（仮称）上ノ国第二風力発電事業
環境影響評価準備書
補足説明資料

平成30年12月

電源開発株式会社

図 3.1-4 水象の状況及び
水質調査地点図

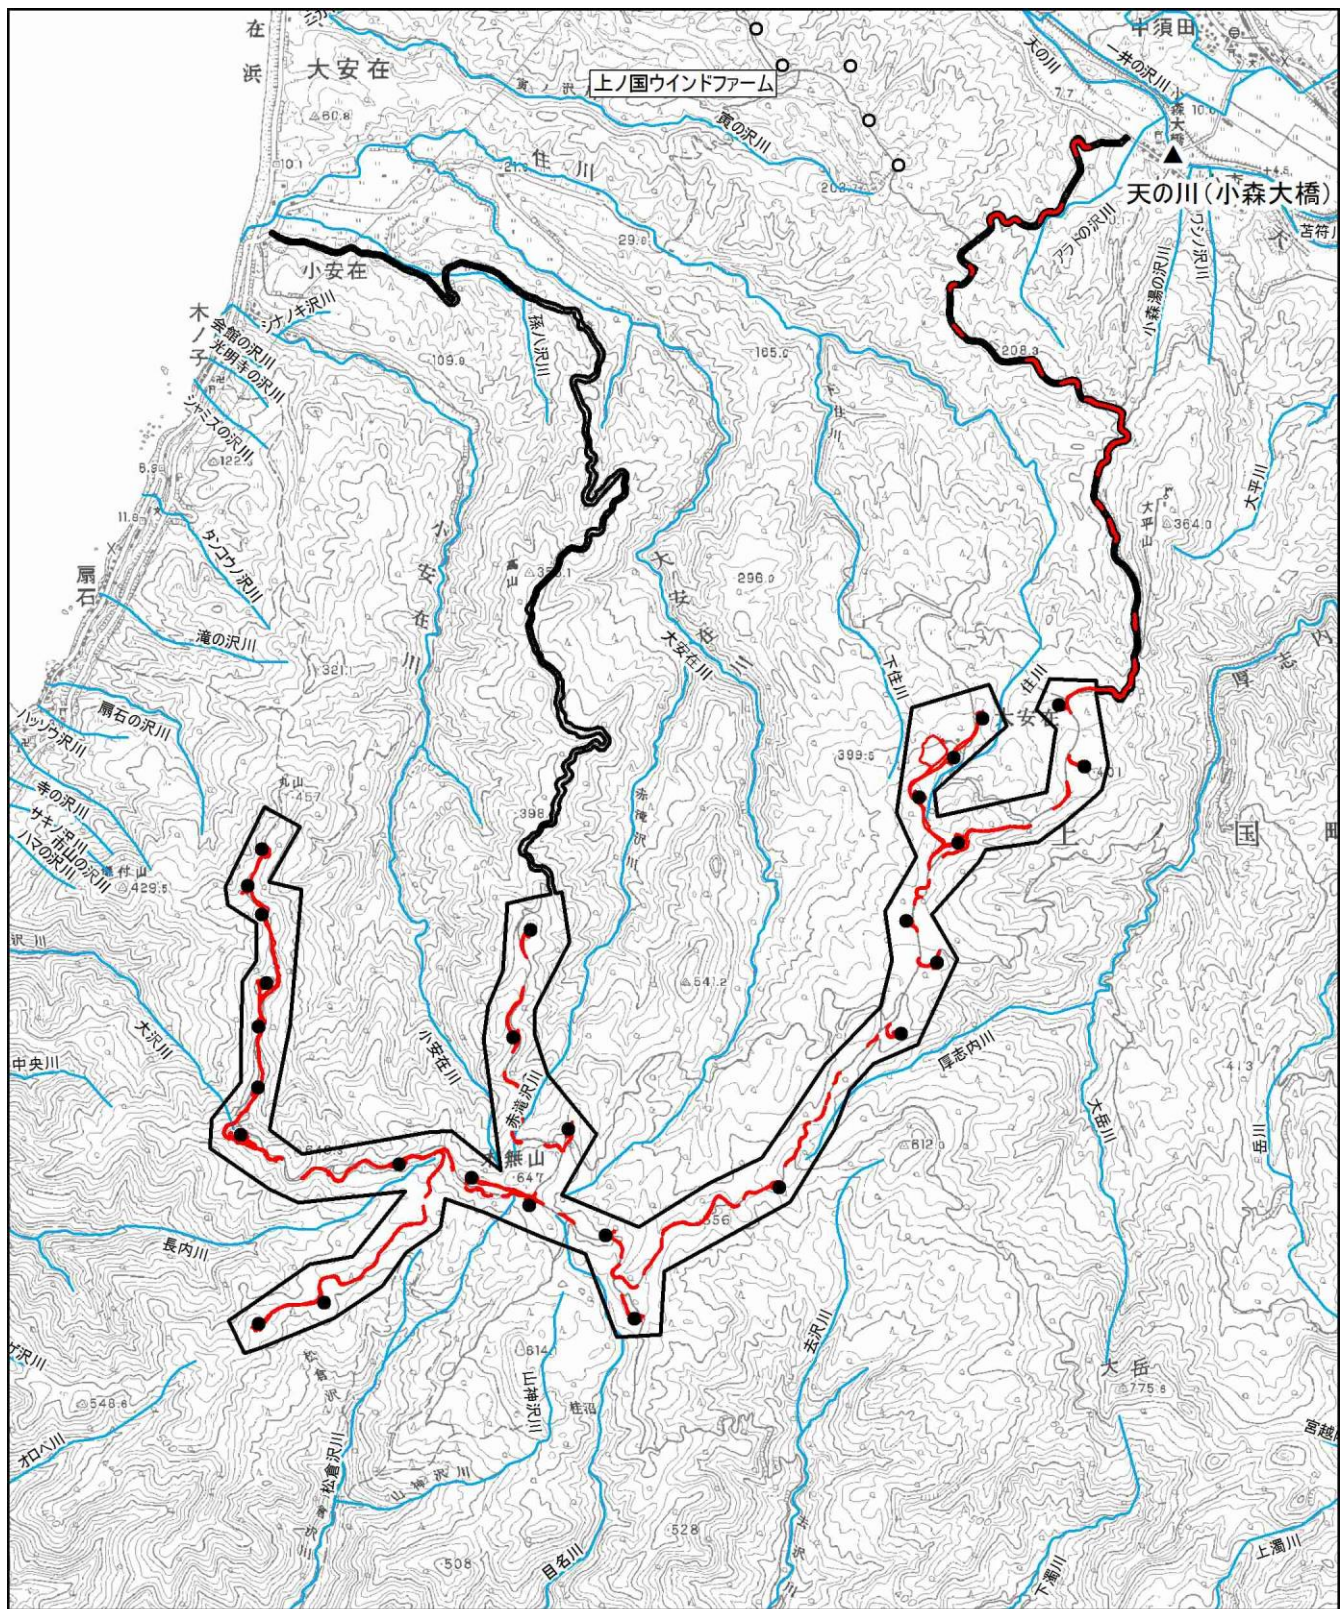
71p 図の河川位置がわかりにくい。また、準備書に河川を黒または青で表示した図が混在している。評価書では河川位置をよりわかりやすく示して欲しい。669p の図程度にはしてほしい。

準備書 71 頁の図 3. 1-4 に河川を青で表示し、次頁の図に示しました。

図 10.1.1-19 降下ばいじん量の予測計算の考え方

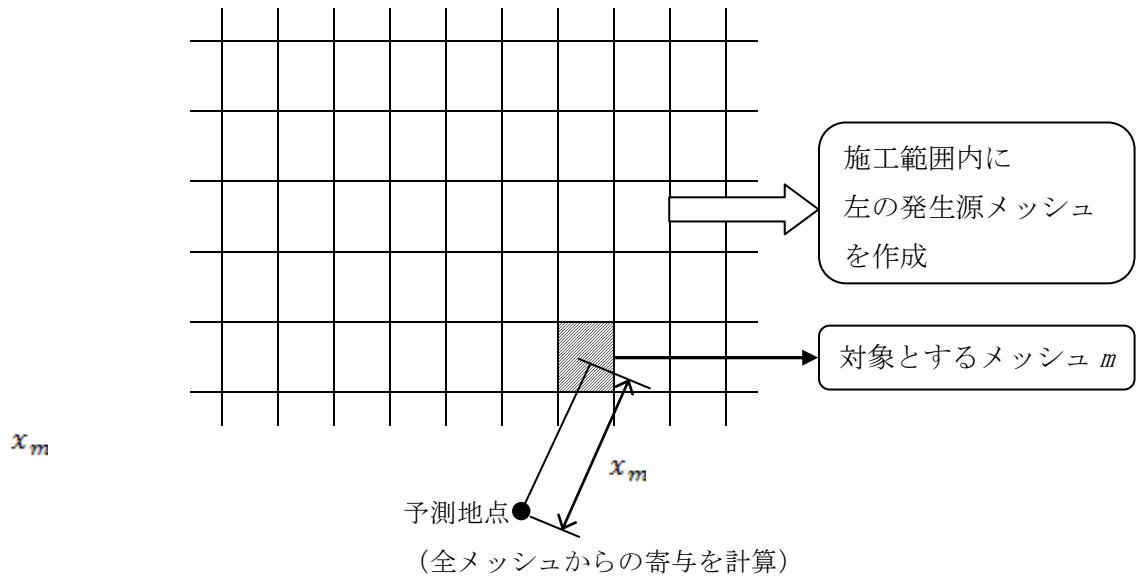
すでに風力部会で何回か指摘していますが、このページの式には誤りが多くわかりにくい説明ですので正しい式に修正をお願いします。原本を写す際に誤りがあり、それが延々と受け継がれているようです。

計算式について、以下のとおり修正します。

図 騒音レベルと風況タワーハブ高さ風速との相関 (1)

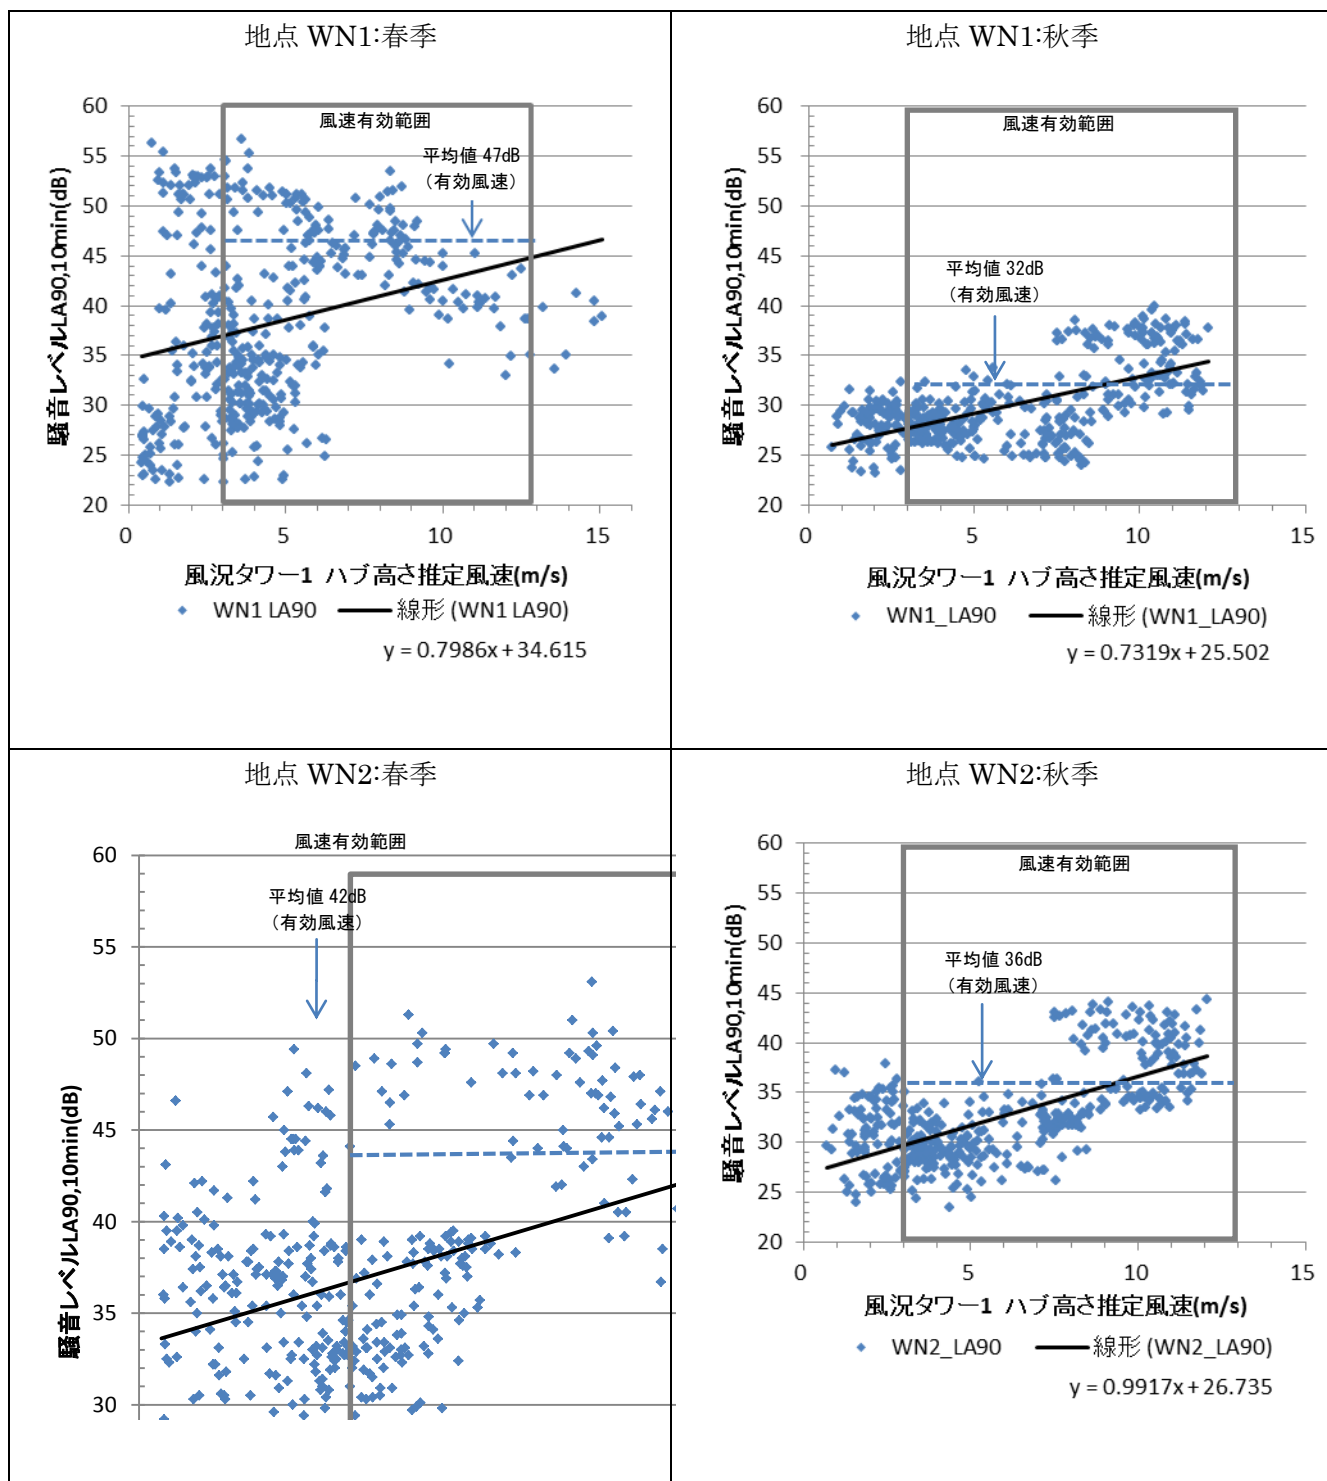
「方法書」時点の意見でお願いしましたように、ハブ高さ位置の推定風速と環境騒音の間に、関連性があるのかどうか、また、騒音レベルのばらつきの程度がどの程度であるかをいくつかの地点で調べていただきたいと思います。補足説明資料で可能な範囲で結構です。

各地点の騒音レベル ($L_{A90, 10min}$) と風況タワーの風速より求めたハブ高さ風速との関係を次の図に示します。測定期間は準備書に示した3日間です。

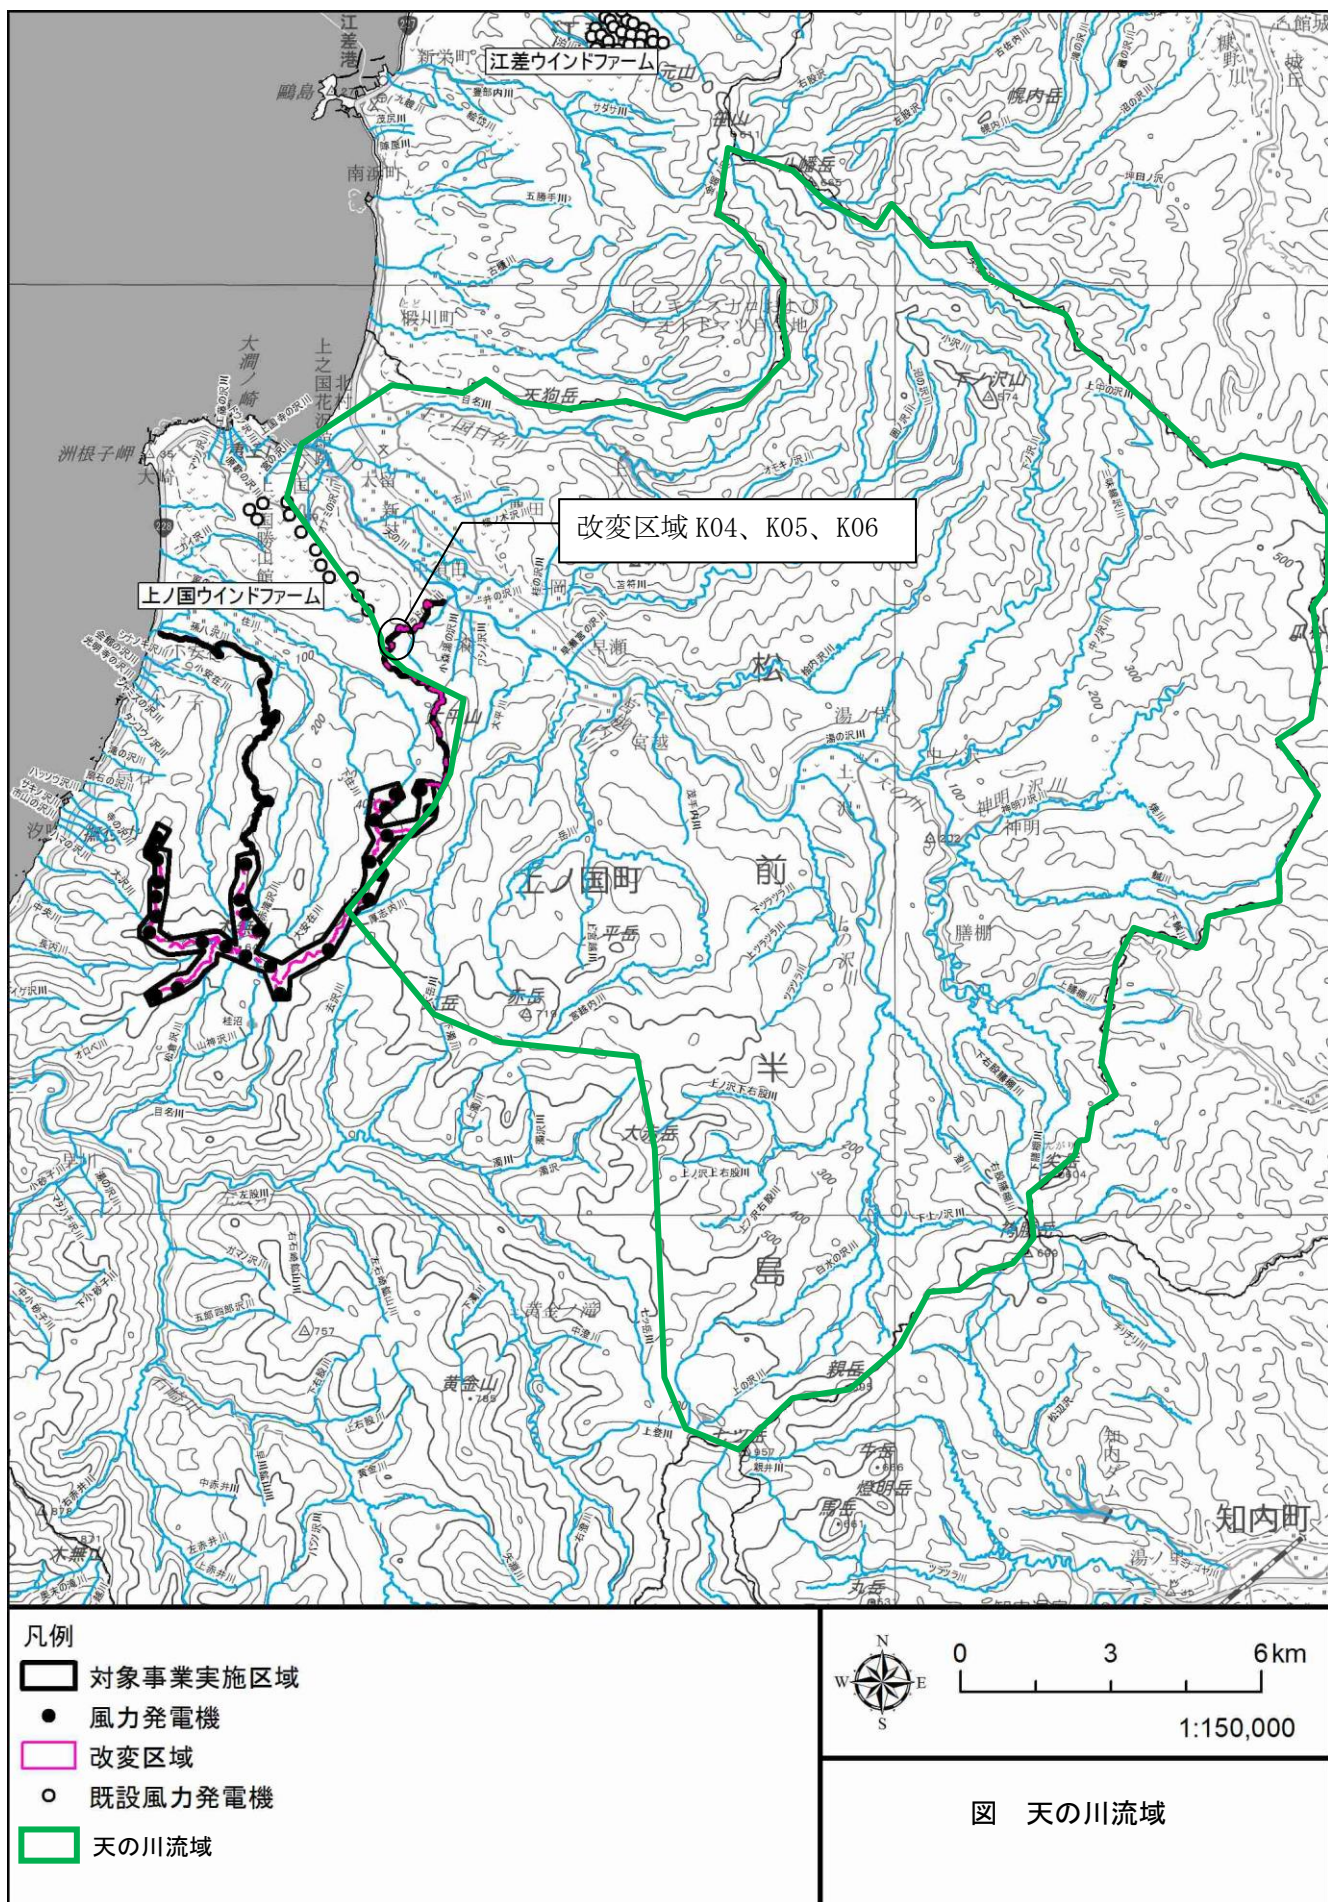
ご回答は、説明をお願いした 520p の表の注とほぼ同文です。「十分に小さいと想定」された根拠など、注の内容をより具体的に説明してください。

天の川の流域は下図に示すとおりです。

天の川の流域面積は約 29,700ha であり、本事業からの濁水流入地点は河口から約 3.5 km 上流の位置であるためこれより多少小さいと想定されます。それに対して改変区域の面積は 0.495ha (K04、K05、K06 の区間の合計) であり、天の川の流域全体に対し十分に小さいことから、本事業による濁水の影響は十分に小さいものと予測し、天の川を河川の予測地点として設定しませんでした。

図 既設風力発電所建設前における重要鳥類確認位置図

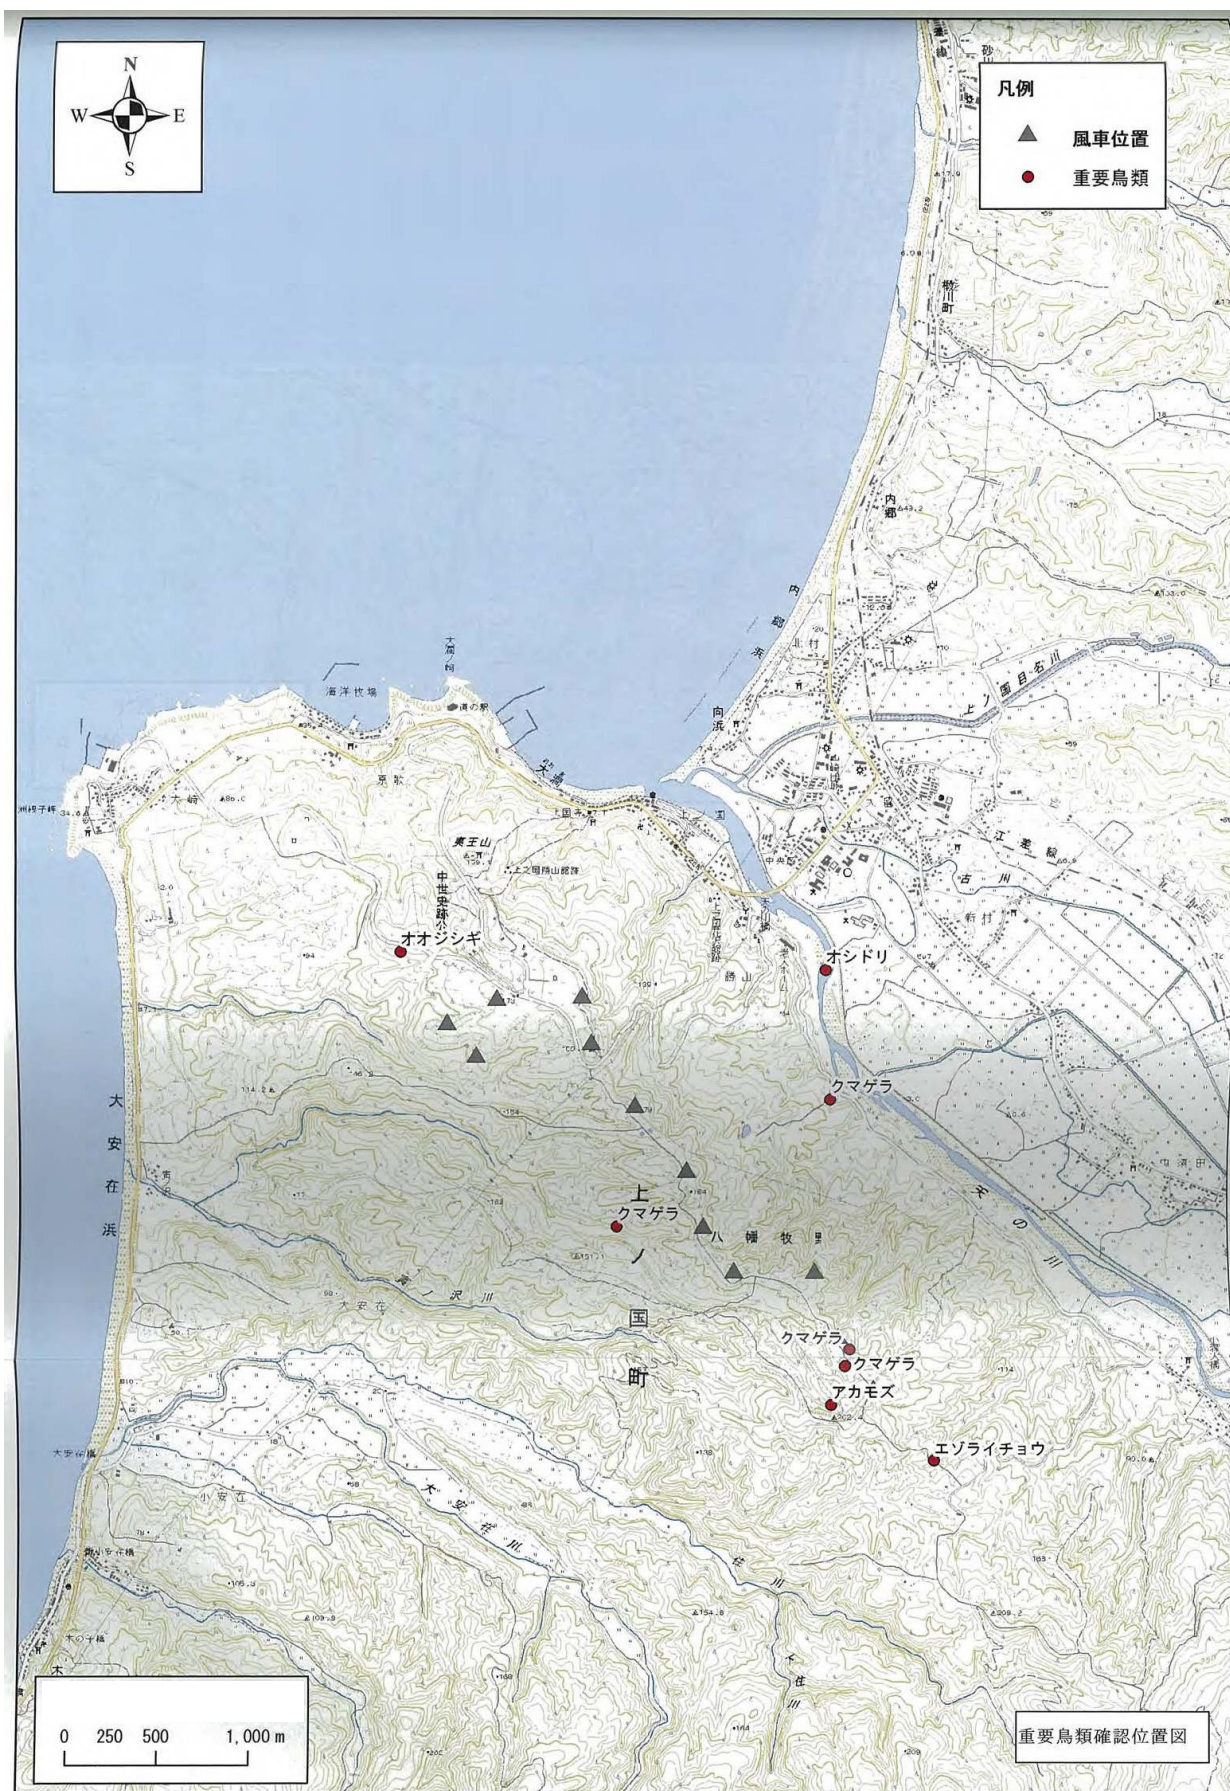
エゾライチョウ、ヤマシギ、クマタカ、クマゲラは既設周辺は出現頻度が低いか、確認できていない？ 既設の事前のデータはないのでしょうか？

以下の図に、既設風力発電所建設前の調査結果を示します。既設風力発電所周辺において、建設前にエゾライチョウ、クマタカ、クマゲラの3種が確認されておりますが、その確認数は少なく、本事業の調査における確認状況と大きな差はないと考えます。
